改善箇所説明図(型式HV6000)

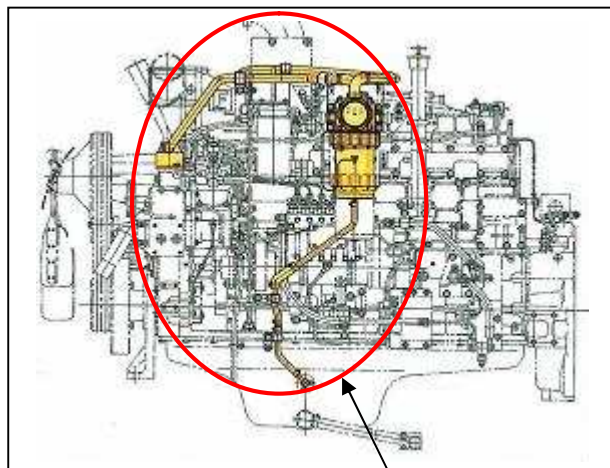
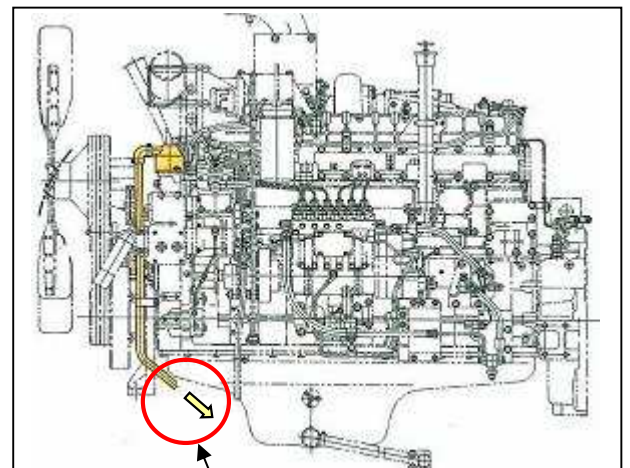
ブローバイ・ガス大気中に排出
基準不適合箇所

原動機において、ブローバイ・ガス還元装置が装着されていないため、道路運送車両の保安基準に適合しない。

ブローバイ・ガス還元装置

改善措置の内容: 全車両にブローバイ・ガス還元装置を装着する。
